**AVIS RELATIF À LA PROTECTION
CONTRE LES EVENTUELS EFFETS NOCIFS ET NUISANCES
PROVOQUÉS PAR LES RAYONNEMENTS NON IONISANTS
GÉNÉRÉS PAR DES ANTENNES ÉMETTRICES STATIONNAIRES**

Commune : COUVIN - Exploitant : ORANGE

Référence exploitant : 116N1_1/ 32116N1_1/ 42116N1_1/ 52116N1_1

Rapport n° 534 / 2025

Figure 1 : Vue en plan des lieux de séjour et des points de contrôle

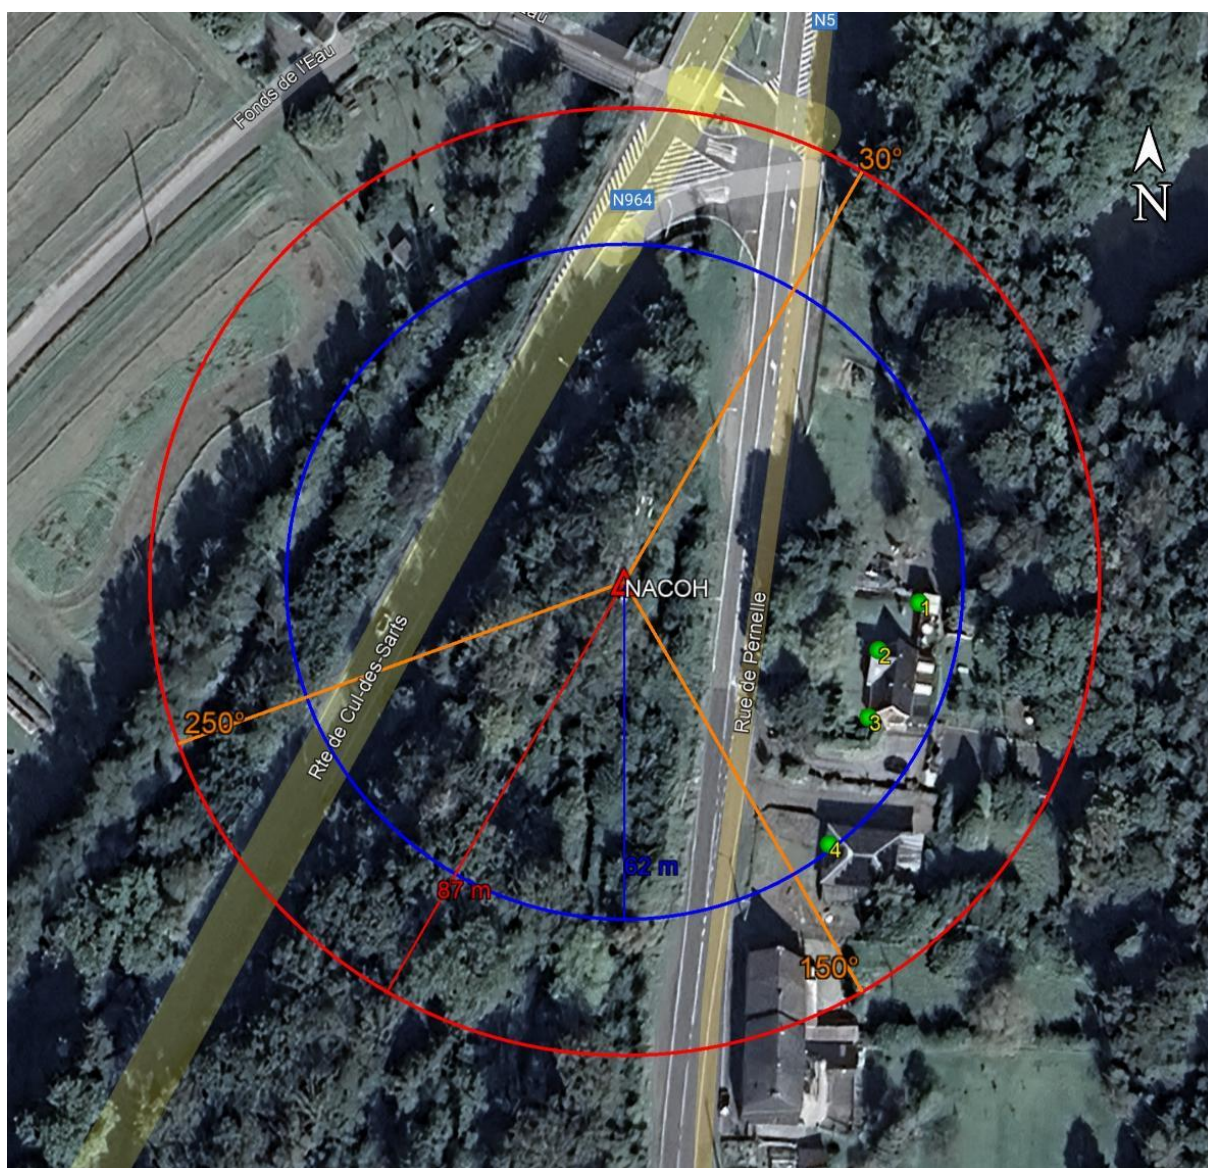
N° point de contrôle	LS	Atténuation (dB)	Indice d'exposition relatif à la limite par installation IE_i
4	LS4	3,0	0,032
3	LS2	3,0	0,021
2	LS2	3,0	0,014
1	LS1	3,0	0,008

En ce qui concerne les antennes de l'installation mentionnées dans le tableau 1, la distance maximale à laquelle la limite pourrait être atteinte, à l'extérieur, est égale à 82,6 m. S'il n'y a pas de LS à une distance inférieure, les antennes respectent forcément la limite d'immission.

Dans le cas des LS situés à l'intérieur des bâtiments, une atténuation d'obstacle est prise en compte et il en résulte que la distance maximale à laquelle la limite pourrait être atteinte se réduit à 58,9 m.

Figure 2 : Vue en plan des installations d’antennes dans un rayon de 300 mètres autour de l’installation faisant l’objet de la demande d’avis

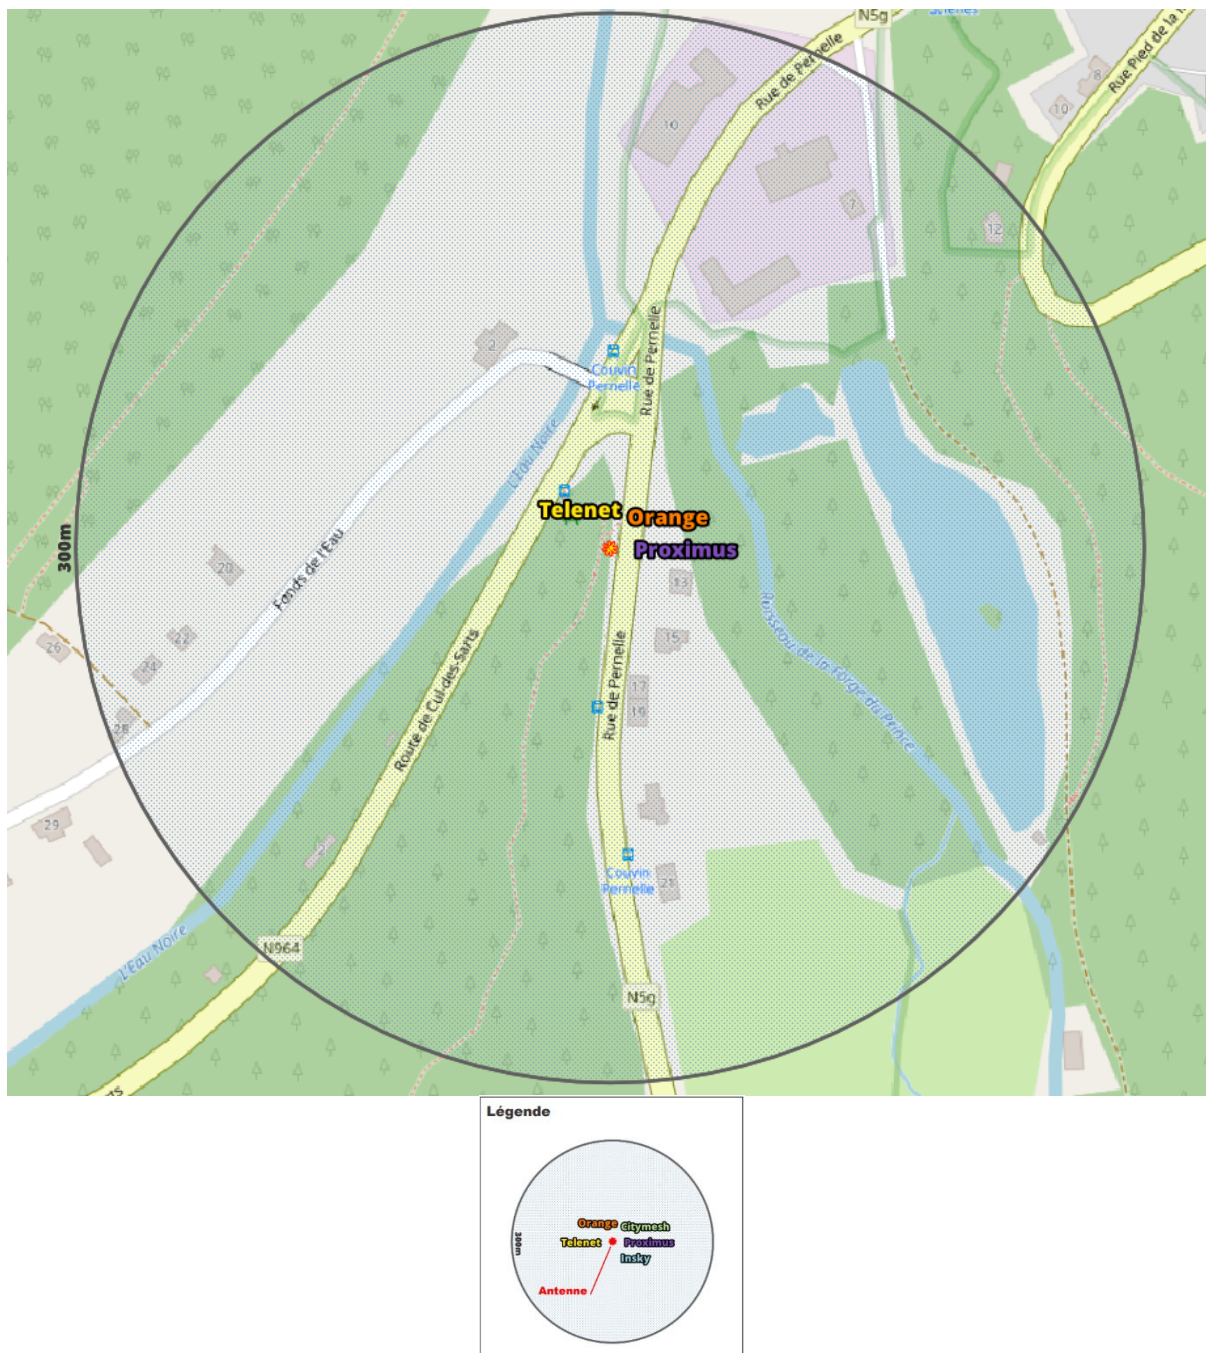
- il y a au plus 4 installations d’antennes émettrices stationnaires présentes dans la zone d’évaluation de 300 mètres de rayon représentée dans la figure 2, y inclus l’installation référencée dans le paragraphe 2 : la limite cumulative définie à l’article 4, §2 du décret est nécessairement respectée dans les lieux de séjour à l’intérieur de la zone d’évaluation de 300 mètres de rayon ;

- b) il y a exactement 5 installations d'antennes émettrices stationnaires présentes dans la zone d'évaluation de 300 mètres de rayon représentée dans la figure 2, y inclus l'installation référencée dans le paragraphe 2 et il existe, pour 3 ou 4 de ces installations, un avis attestant le respect de la limite abrogée de 3 V/m : la limite cumulative définie à l'article 4, §2 du décret est nécessairement respectée dans les lieux de séjour à l'intérieur de la zone d'évaluation de 300 mètres de rayon ;

- c) dans tous les autres cas, il a été vérifié que la limite cumulative définie à l'article 4, §2 du décret n'est pas dépassée dans les lieux de séjour sur base du nombre d'installations localisées dans la zone d'évaluation de 300 mètres de rayon représentée dans la figure 2, de leur localisation ainsi que des données inscrites dans la figure 1 et au paragraphe 4 du présent avis et dans les avis attestant le respect de la limite par installation ou de la limite abrogée de 3 V/m relatifs aux autres installations reprises dans la figure 2.

Compte tenu des considérations ci-dessus, il apparaît que l'intensité du rayonnement électromagnétique généré, dans les lieux de séjour situés dans un rayon de 300 mètres autour de l'installation référencée dans le paragraphe 2, par l'ensemble des antennes émettrices stationnaires de l'ensemble des exploitants du même site d'antennes émettrices stationnaires respecte la limite fixée à l'article 4, § 2 du décret.
